Formular de evaluare a condițiilor de accesibilitate a clădirilor publice

Categorii	Indicatori	Date colectate
Localitate, raion:	Cizlar (Leova)	
Adresa, strada, nr.:	-	
Instituția:	BESV-22/22(Centrul Cultural)	
Tipul instituției:	BESV	
Latitudinea:	46.651977 ,	
Longitudinea:	28.52232

Fig. V.32.b Rampe de acces paralelă cu intrare în clădire

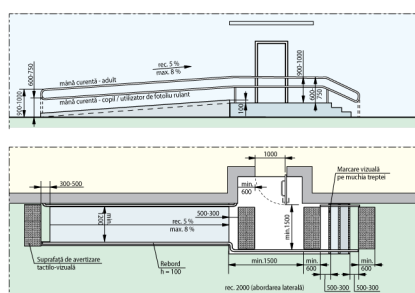
Intrarea în clădire este la nivelul solului:	Nu
Dacă este folosită o intrare alternativă, există indicatoare care arată direcția către aceasta:	Nu
La intrare sunt trepte:	Da, 3 trepte , Înălțime totală a treptelor/scărilor (cm)45 cm
Ușa se deschide în interior sau exterior:	Exterior
Dimensiunile pragului/spațiului din fața ușii de intrare în clădire:	
Înălțimea pragului ușii (de la nivelul solului până la nivelul superior al pragului):	45 cm Standard: Se aplica regula de 1:12
Dacă există trepte, sunt semnalate treptele cu elemente contrastante și/sau tactile:	Da Standard: prima și ultima treaptă trebuie semnalate în culori contrastante
Există rampă de acces:	Nu
Nu există rampă, dar sunt șine metalice:	Nu

Fig. V.1 Buzunare la coridoare /p.47/

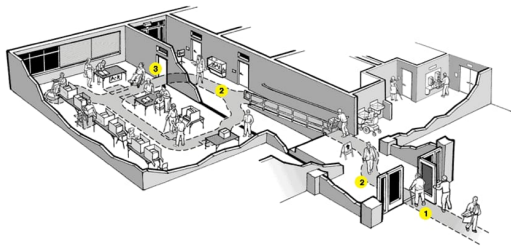
Coridoare:	Da
Lățimea coridorului (în cel mai îngust loc) este peste 150 cm?	Nu
Lățime (dacă este cazul, în cel mai îngust loc):	130 cm , nu există buzunare la coridoare Standard: Lățimea minimă a coridorului ar trebui să fie de cel puțin 150 cm), Dacă coridorul este îngust (până la 180 cm)
Trepte:	Nu
Pardoseala/podeaua în coridor este suprafață accesibilă:	Da
Suprafață alunecoasă:	Nu
Bariere/obstacole:	Nu
Culori contrastante (este o diferență de culoare contrastantă (culori închise / culori deschise) între perete și podea):	Da
Iluminare bună (lumină de zi și lumină artificială) pe hol și pe culoarele principale:	Da

Fig. V.42.a Amenajarea unei cabine WC adaptate - tip A

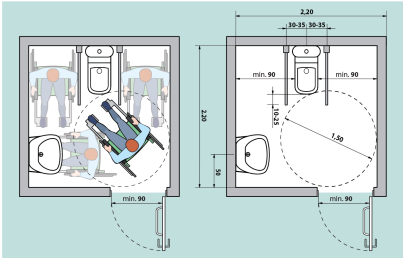
Grup sanitar în exterior:	Da
Grup sanitar în interior:	Nu
